**Item 20.07.04 – Monitoramento de Pavimento – Ano 07 – Rodovia SP 300 e seus**  
**respectivos dispositivos – GRD 021-0127/2016.**

ATENDIMENTO AO COMENTÁRIO E-000915/16 – MONITORAMENTO DO PAVIMENTO –  
ANO 7 – ITEM 20.07.04

ATENDIMENTO AO COMENTÁRIO E-001367/16, E-001368/16 E E-001369/16 –  
MONITORAMENTO DO PAVIMENTO – ANO 7 – ITEM 20.07.04

**Assunto:** E 001367/16 - SP 300 - Monitoramento do Pavimento - Ano 7

RT-SP0000300-158.337-021-P17/007 - Rev. 0

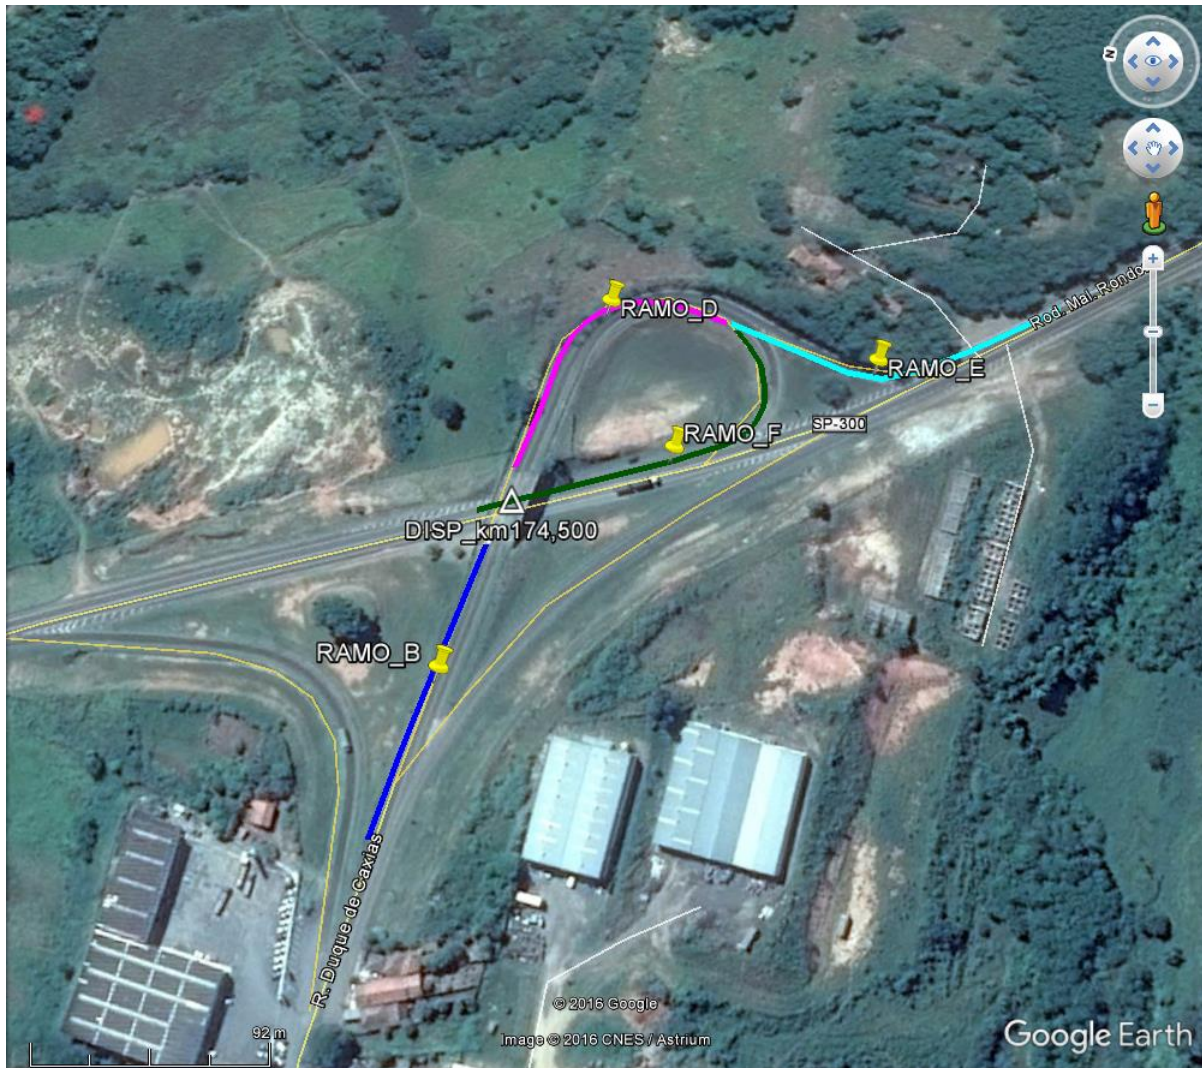
- Revisar a numeração da faixa nos intervalos: 236,070 ao 236,370 e 237,050 e 240,033.

**Resposta:** Segue documento revisado em atendimento ao comentário.

RT-SP000300-158.337-021-P21/007 - Rev. 0

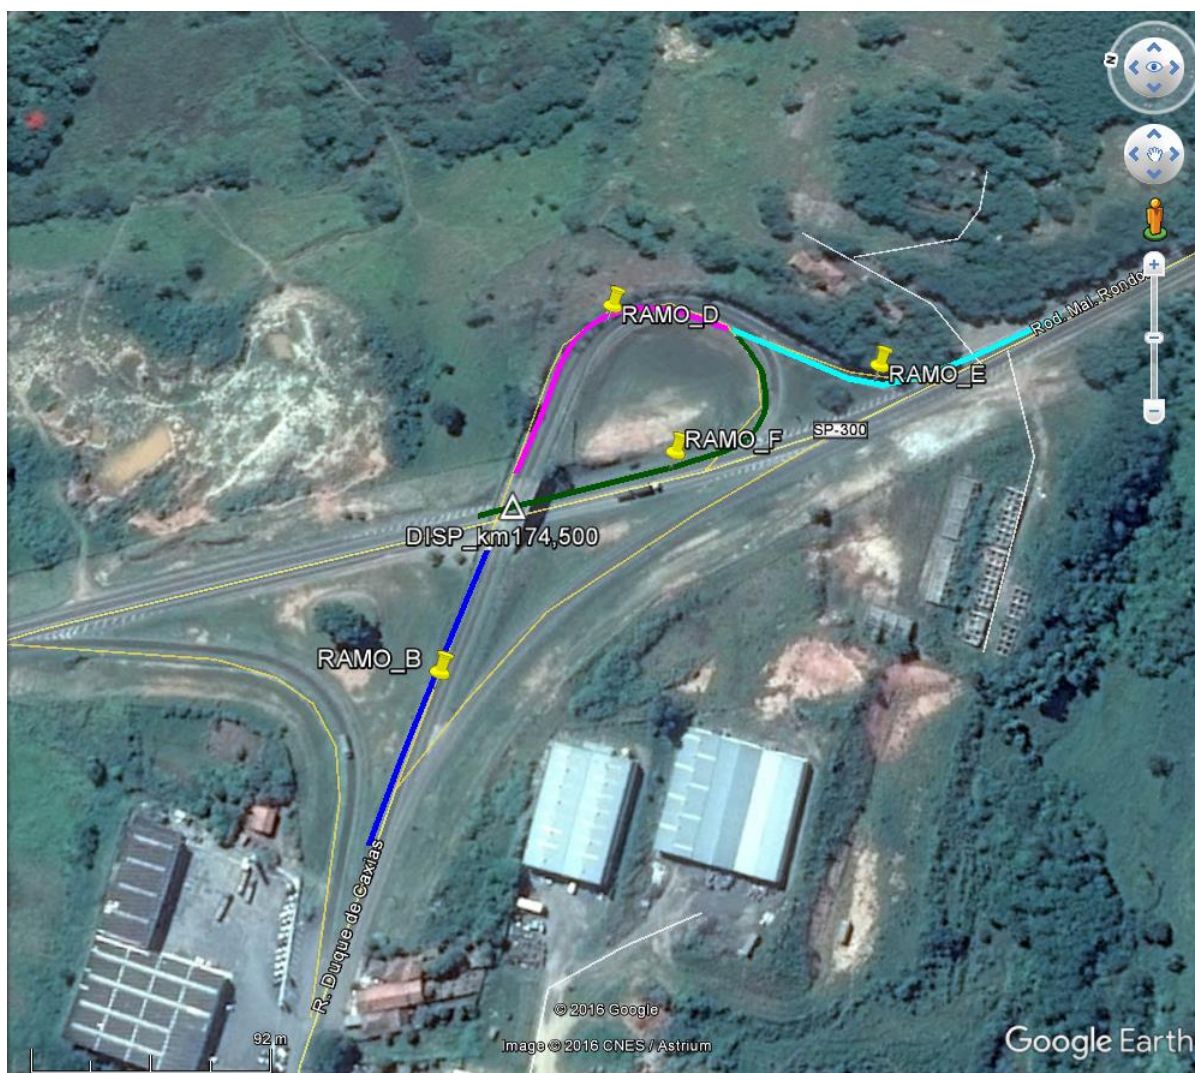
- Informar a data de conclusão, a solução prevista, o item de obra e as datas de início e fim sobre a conservação especial.

**Resposta:** Segue documento revisado em atendimento ao comentário.

RT-SP0000300-158.337-021-P17/007 - Rev. 0

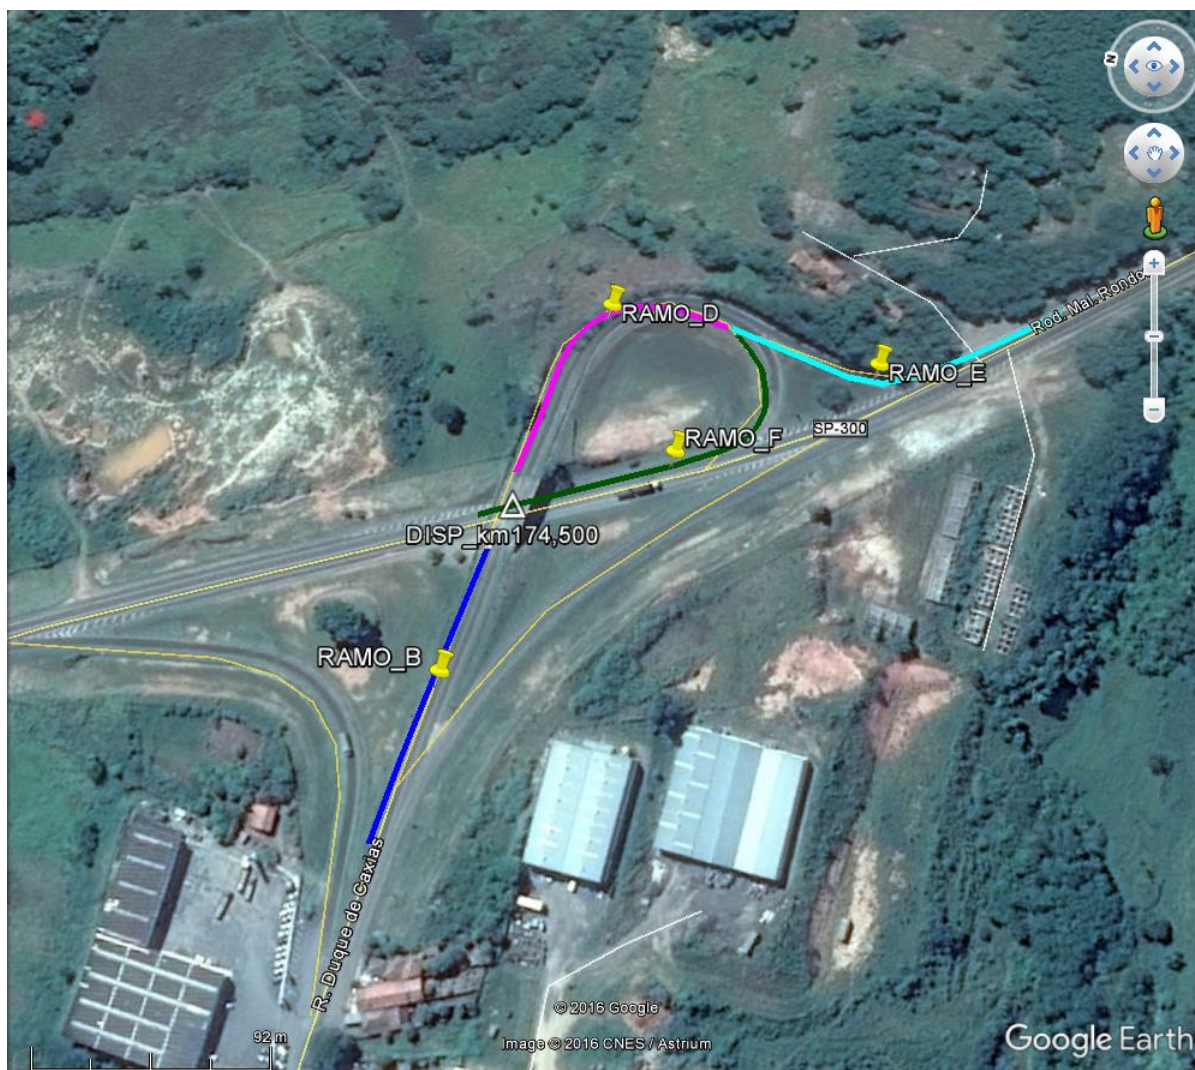
- Revisar a numeração da faixa nos intervalos: 236,070 ao 236,370 e 237,050 e 240,033.

**Resposta:** Segue documento revisado em atendimento ao comentário.

RT-SP0000300-158.337-021-P21/007 - Rev. 0

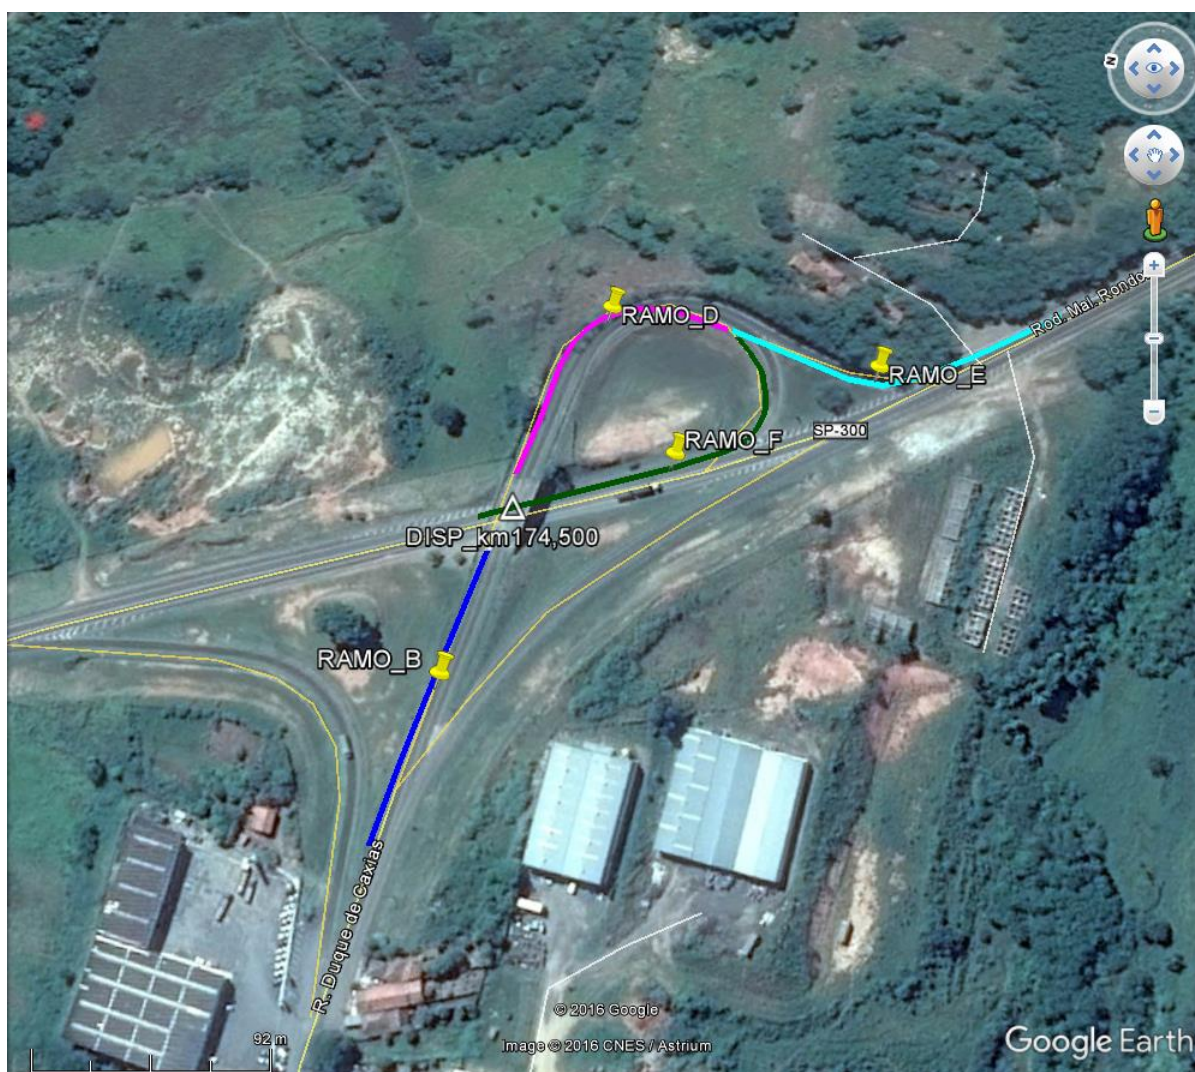
- Informar a data de conclusão, a solução prevista, o item de obra e as datas de início e fim sobre a conservação especial.

**Resposta:** [Segue documento revisado em atendimento ao comentário.](#)

RT-SP000300-158.337-021-P17/007 - Rev. 0

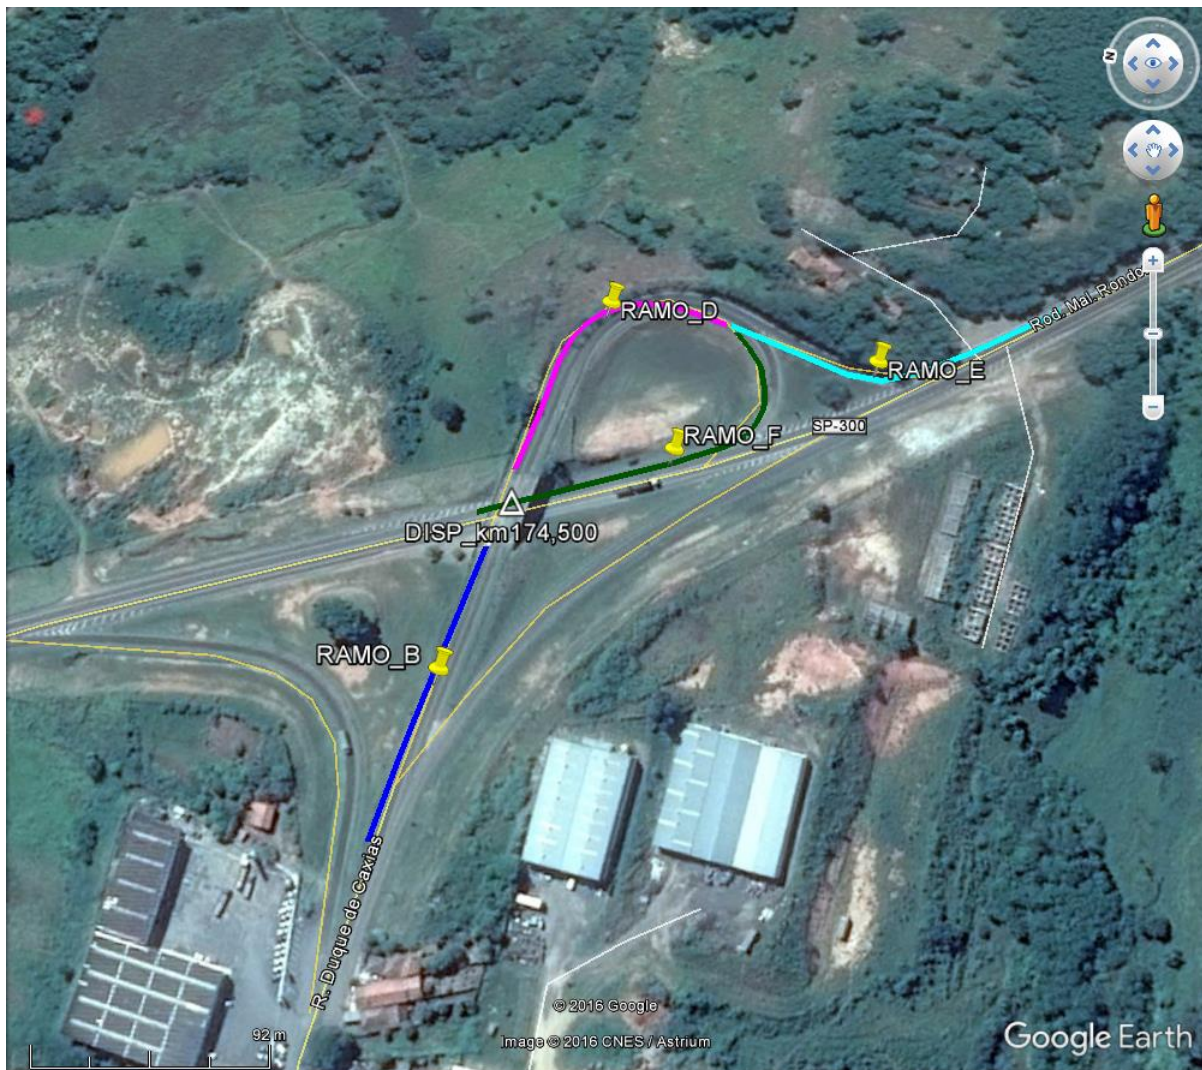
- Revisar a numeração da faixa nos intervalos: 236,070 ao 236,370 e 237,050 e 240,033.

**Resposta:** Segue documento revisado em atendimento ao comentário.

RT-SP0000300-158.337-021-P21/007 - Rev. 0

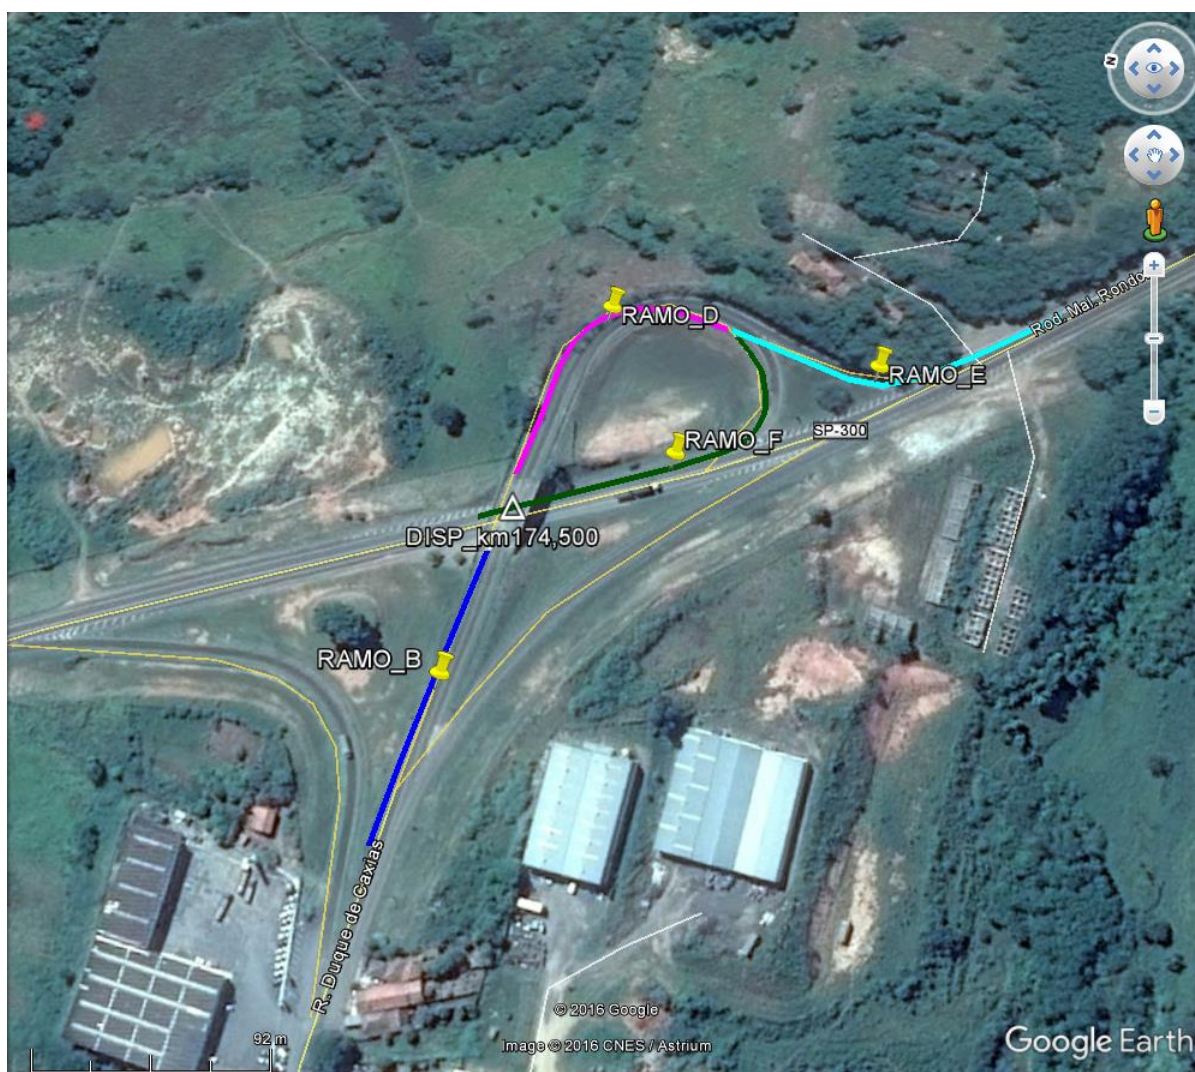
- Informar a data de conclusão, a solução prevista, o item de obra e as datas de início e fim sobre a conservação especial.

**Resposta:** Segue documento revisado em atendimento ao comentário.
